**SOLICITATION AMENDMENT  
MODIFICATION DE L'INVITATION**

<b>Title - Sujet</b> Modernisation du Système Modernisation du Système de Réservoir de Stockage de Carburant	
<b>Solicitation No. - N° de l'invitation</b> EP916-212422/A	<b>Amendment No. - N° modif.</b> 003
<b>Client Reference No. - N° de référence du client</b> 20212422	<b>Date</b> 2021-06-16
<b>GETS Reference No. - N° de référence de SEAG</b> PW-\$\$\$FG-374-80077	
<b>File No. - N° de dossier</b> fg374.EP916-212422	<b>CCC No./N° CCC - FMS No./N° VME</b>
<b>Solicitation Closes - L'invitation prend fin</b> <b>at - à 02:00 PM</b> Eastern Daylight Saving Time EDT <b>on - le 2021-06-29</b> Heure Avancée de l'Est HAE	
<b>F.O.B. - F.A.B.</b> <b>Plant-Usine:</b> <input type="checkbox"/> <b>Destination:</b> <input type="checkbox"/> <b>Other-Autre:</b> <input type="checkbox"/>	
<b>Address Enquiries to: - Adresser toutes questions à:</b> Vani-Machado, Alba	<b>Buyer Id - Id de l'acheteur</b> fg374
<b>Telephone No. - N° de téléphone</b> (873) 355-4048 ( )	<b>FAX No. - N° de FAX</b> ( ) -

La modification 003 est émise pour les suivantes :

3 SITE PLAN - NEW CONSTRUCTION 2 PLAN DE SITUATION DU BÂTIMENT 3 - NOU

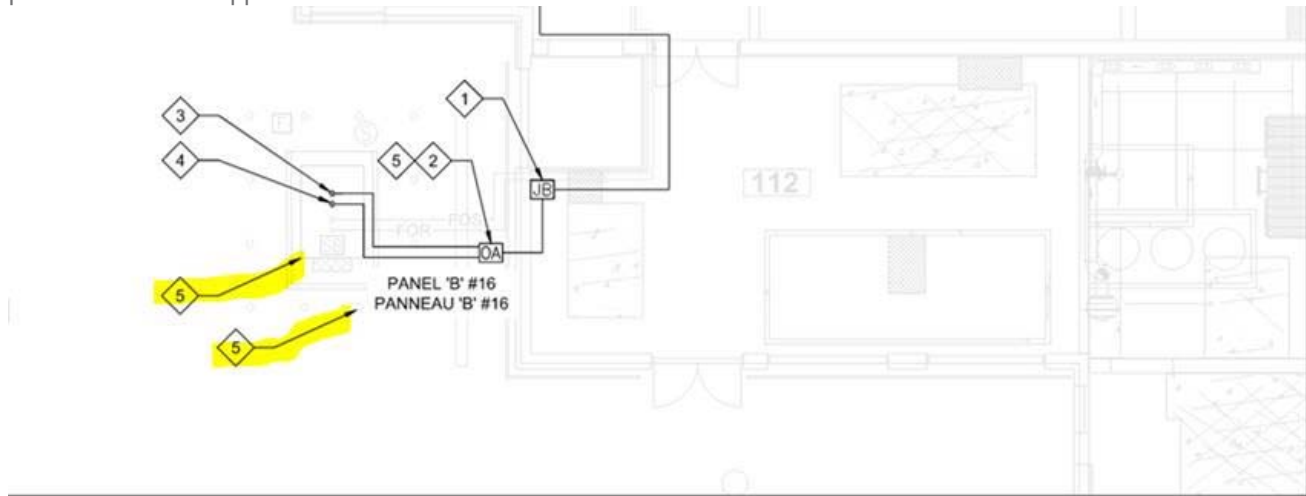
**QUESTION # 05:**

Sur le dessin E01, la nouvelle construction note no 5 n'est pas signalé à quelque chose en particulier. Pouvez-vous préciser où ils se rapportent aux?

**RÉPONSE # 05:** Les notes sont pointé vers le nouveau réservoir de carburant et de nouvelles bornes de protection. Ils sont présentés sur une couche de lumière sur le dessin électrique comme ils sont tous les deux installés par d'autres métiers (dans le cadre du présent contrat).
